# 2. PLANÄNDERUNGSVERFAHREN

## Umgestaltung des Bahnknotens Stuttgart Ausbau- und Neubaustrecke Stuttgart – Augsburg Bereich Stuttgart – Wendlingen mit Flughafenbindung

**Lageplan**  
Gleisplanung, km 2,866 ... 3,551

Anlage Planfeststellungsunterlagen  
Anlage 4  
Blatt 5A von 18

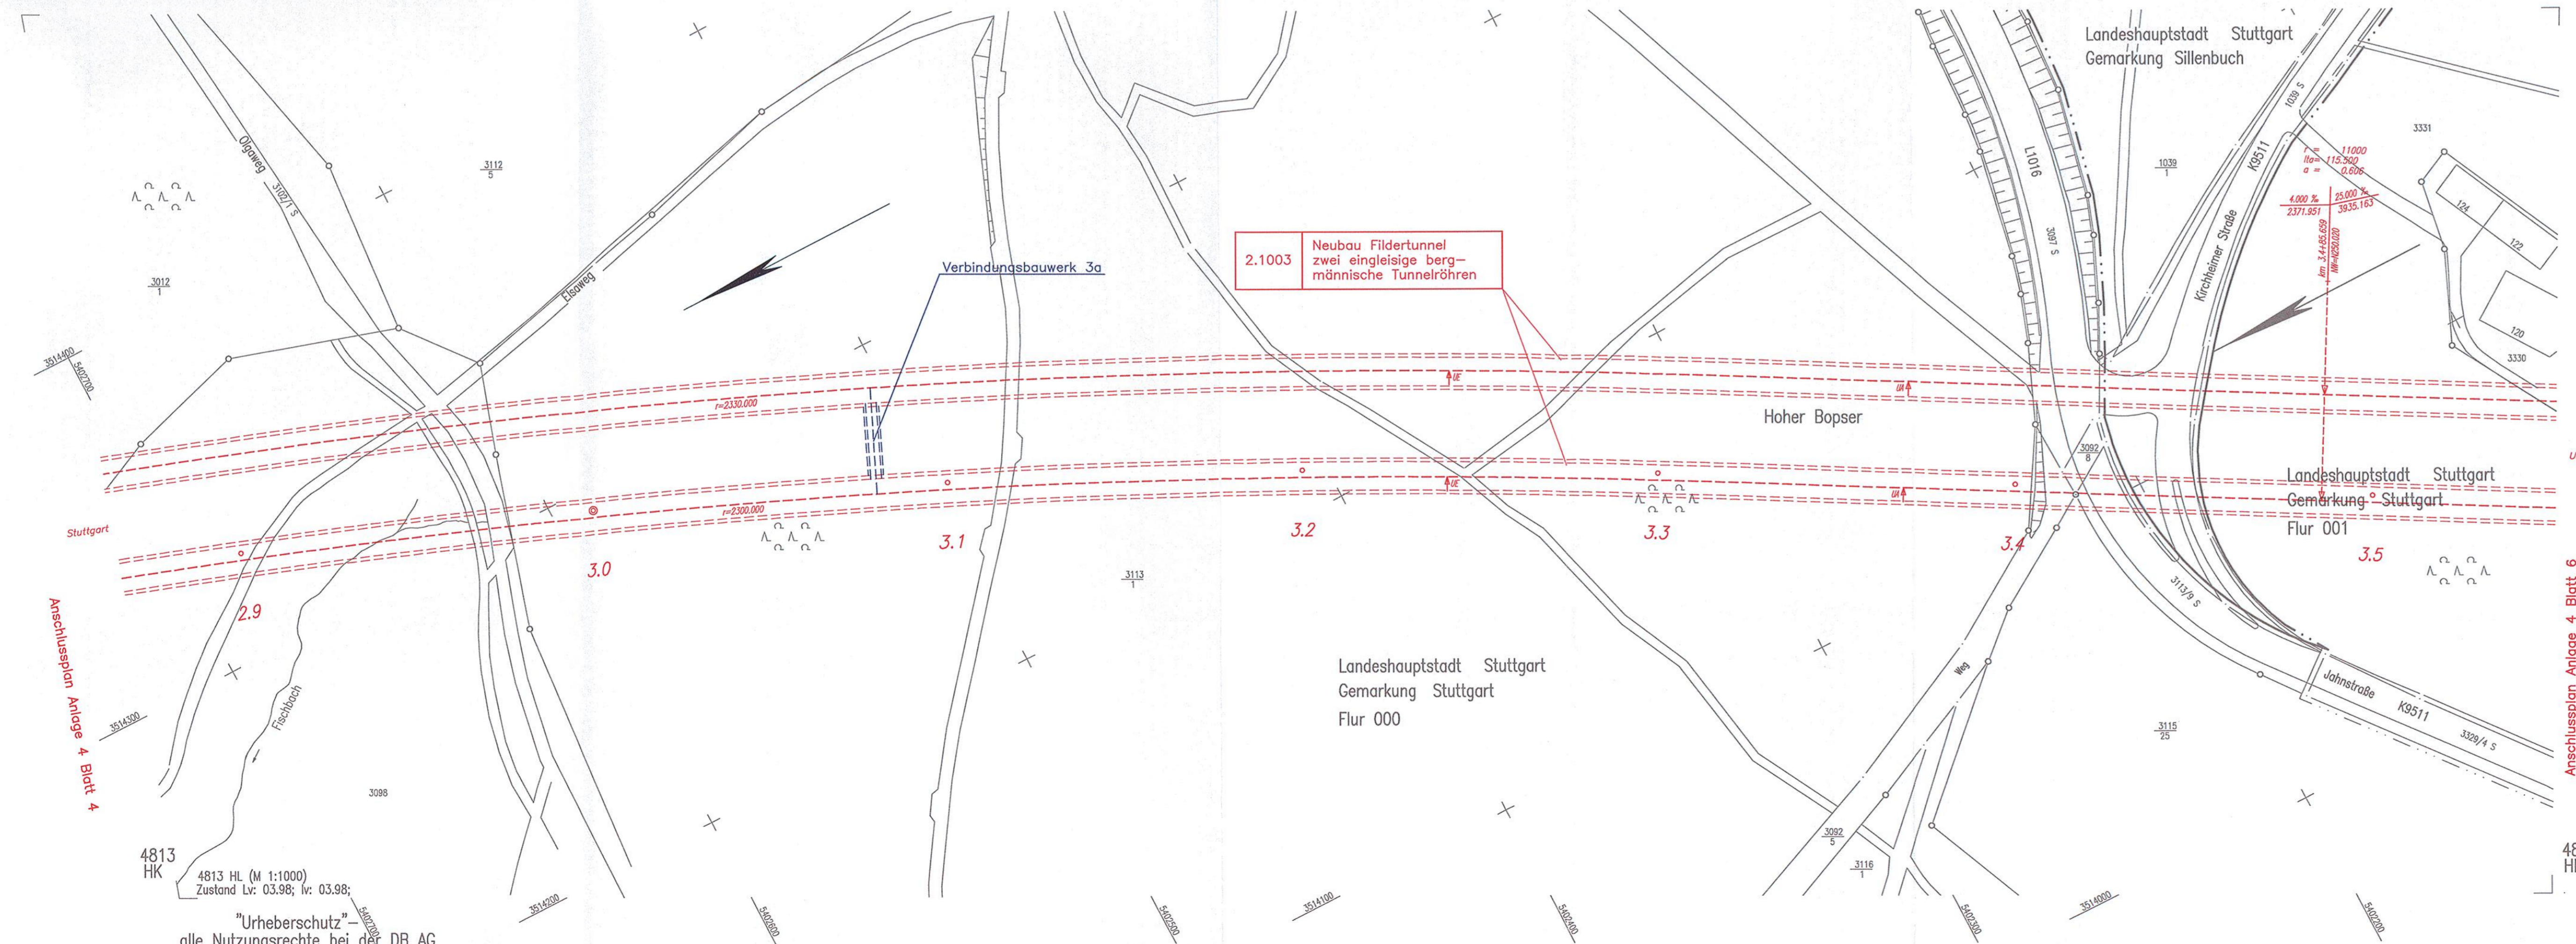
| Verbindungsbauwerk 3a ergänzt      | 24.03.2010 | Drost  |
